SERVICE INFO – INA 0029

Свист от рабочей зоны поликлинового ремня

Автопроизводитель: Opel, Vauxhall

Рис. 1: Замена детали

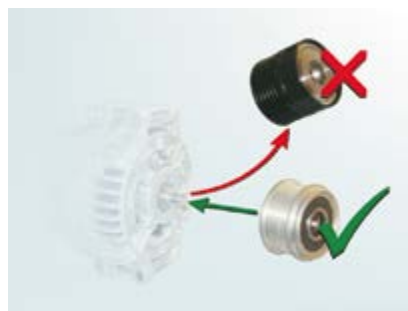
Для генераторов DENSO, в зависимости от автопроизводителя, оригинальный шкив генератора с обгонной муфтой должен быть заменен на модифицированный шкив от INA (см рис. 1).

Рис. 3: Различие между шкивами генератора с обгонной муфтой INA 535 0063 10 (для VALEO) и 535 0151 10 (для DENSO)

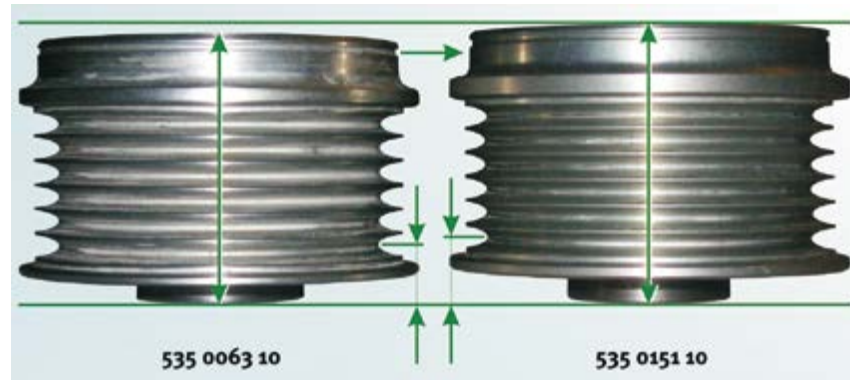
Также INA предлагает шкив генератора с обгонной муфтой для автомобилей с установленным генератором VALEO. Из-за весьма незначительного видимого различия между двумя этими шкивами генератора обращайтесь пристальное внимание на отличительные особенности (см рис. 3).
